TRANS/WP.29/GRE/2002/45
23 juillet 2002

Forum mondial de l'harmonisation des Règlements
concernant les véhicules (WP.29)

PROPOSITION DE PROJET D'AMENDEMENTS AU PROJET DE RÈGLEMENT
SUR LES SYSTÈMES ADAPTATIFS D'ÉCLAIRAGE AVANT (AFS)

Communication de l'expert de la Pologne

«Figure 1. Position des points sur le plan où se trouve la route (RS)

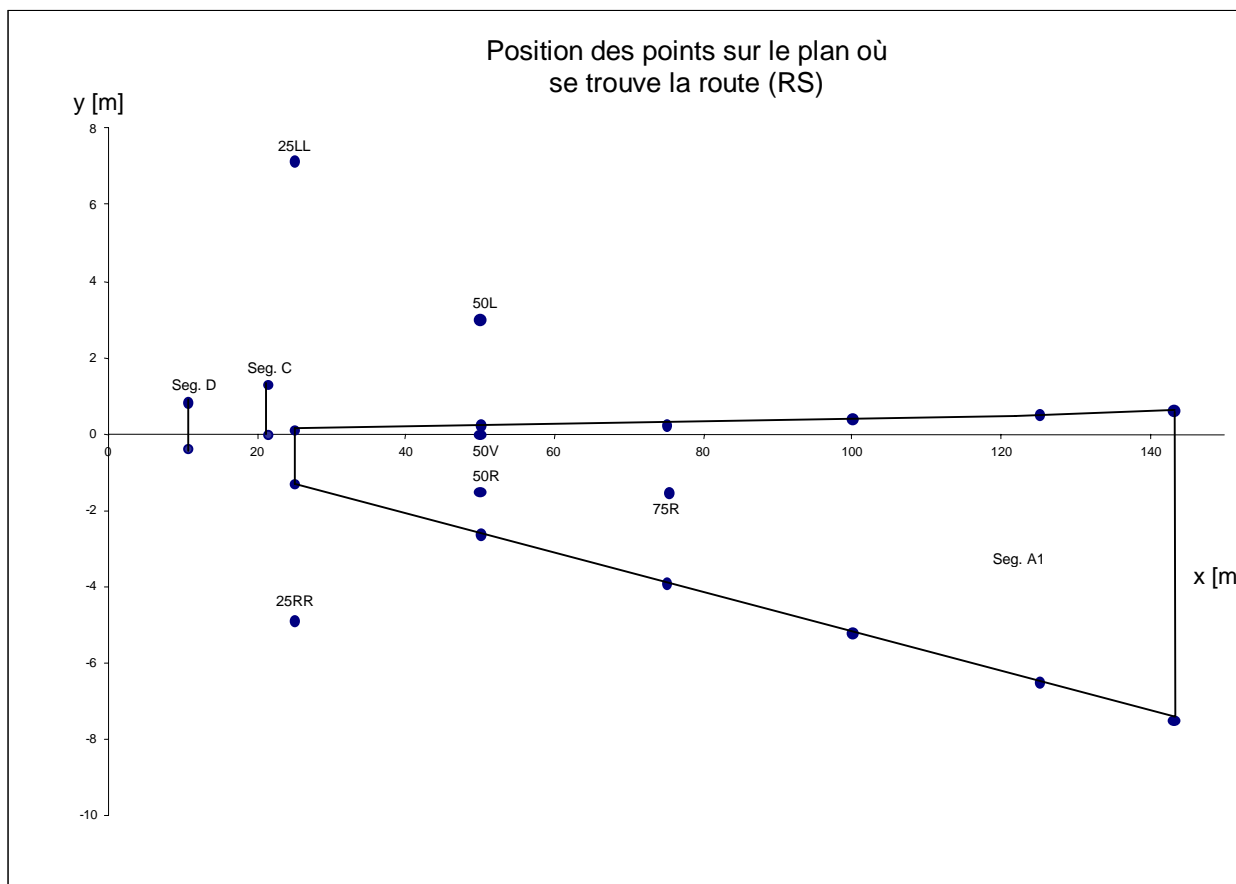
Insérer les nouvelles figures 1 et 2 et les nouveaux tableaux 1 et 2, comme suit:
